**AVIS RELATIF À LA PROTECTION
CONTRE LES EVENTUELS EFFETS NOCIFS ET NUISANCES
PROVOQUÉS PAR LES RAYONNEMENTS NON IONISANTS
GÉNÉRÉS PAR DES ANTENNES ÉMETTRICES STATIONNAIRES**

Commune : SOMBREFFE - Exploitant : TELENET GROUP

Référence exploitant : NR1133A

Rapport n° 1358 / 2025

Figure 1 : Vue en plan des lieux de séjour et des points de contrôle

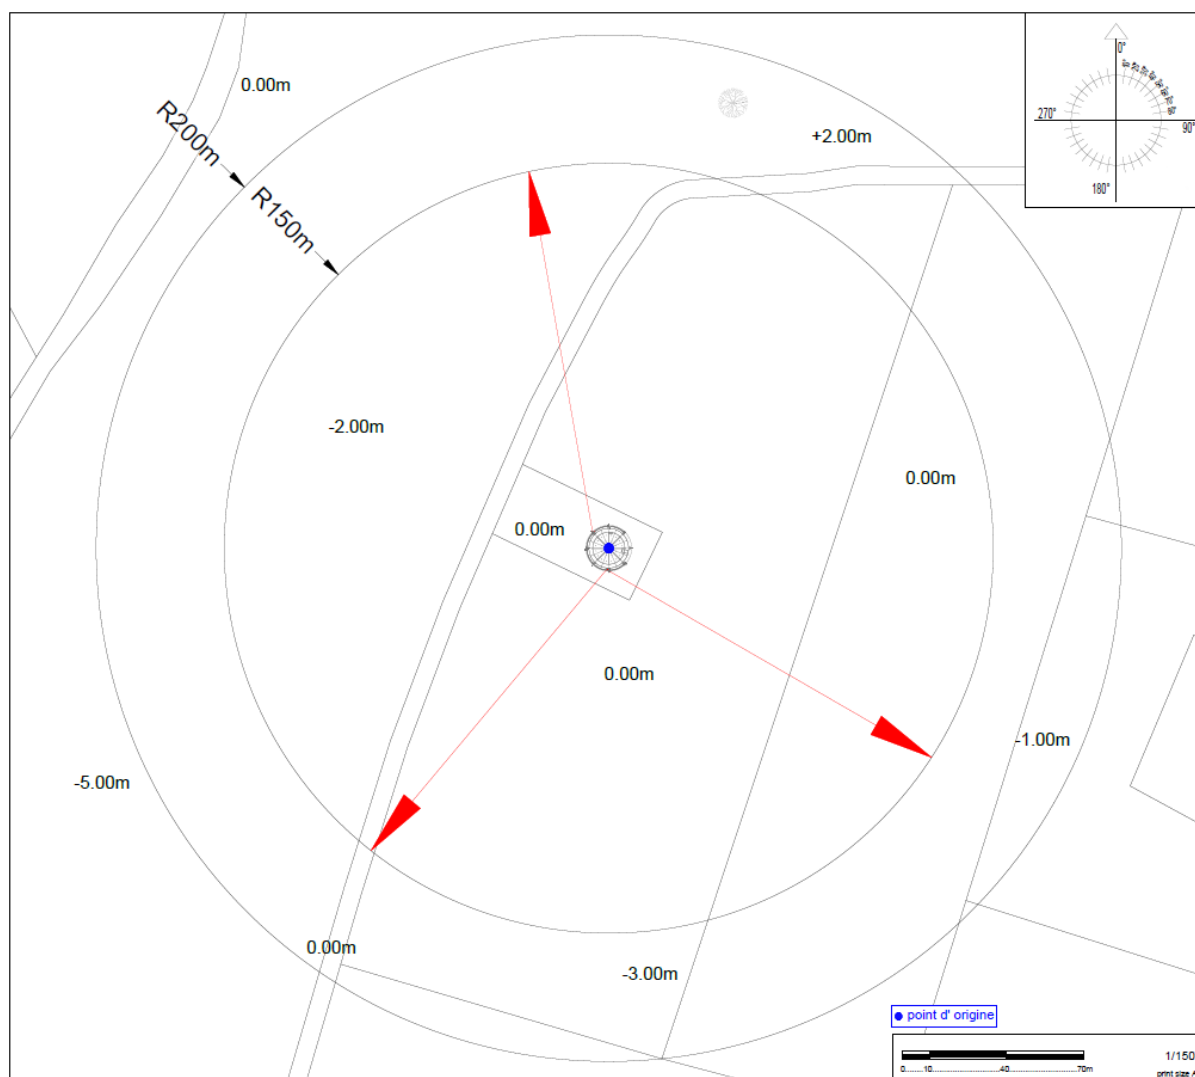
En ce qui concerne les antennes de l'installation mentionnées dans le tableau 1, la distance maximale à laquelle la limite pourrait être atteinte, à l'extérieur, est égale à 132,3 m. S'il n'y a pas de LS à une distance inférieure, les antennes respectent forcément la limite d'immission.

Dans le cas des LS situés à l'intérieur des bâtiments, une atténuation d'obstacle est prise en compte et il en résulte que la distance maximale à laquelle la limite pourrait être atteinte se réduit à 96,3 m.

Figure 2 : Vue en plan des installations d'antennes dans un rayon de 300 mètres autour de l'installation faisant l'objet de la demande d'avis

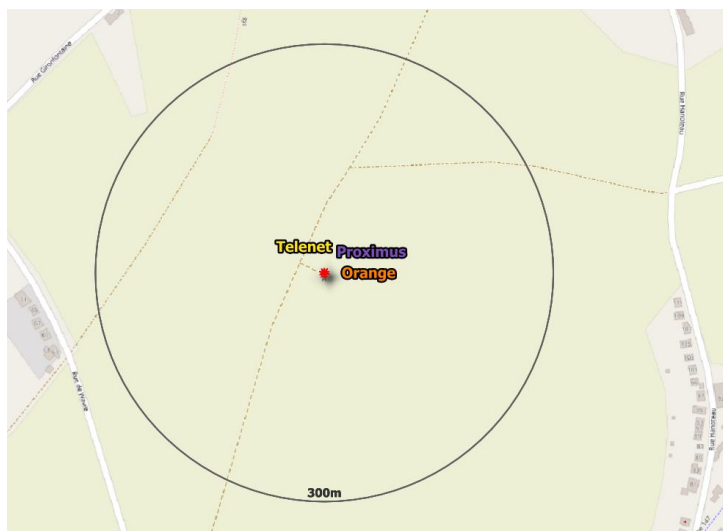
- il y a au plus 4 installations d'antennes émettrices stationnaires présentes dans la zone d'évaluation de 300 mètres de rayon représentée dans la figure 2, y inclus l'installation référencée dans le paragraphe 2 : la limite cumulative définie à l'article 4, §2 du décret est nécessairement respectée dans les lieux de séjour à l'intérieur de la zone d'évaluation de 300 mètres de rayon ;

Compte tenu des considérations ci-dessus, il apparaît que l'intensité du rayonnement électromagnétique généré, dans les lieux de séjour situés dans un rayon de 300 mètres autour de l'installation référencée dans le paragraphe 2, par l'ensemble des antennes émettrices stationnaires de l'ensemble des exploitants du même site d'antennes émettrices stationnaires respecte la limite fixée à l'article 4, § 2 du décret.
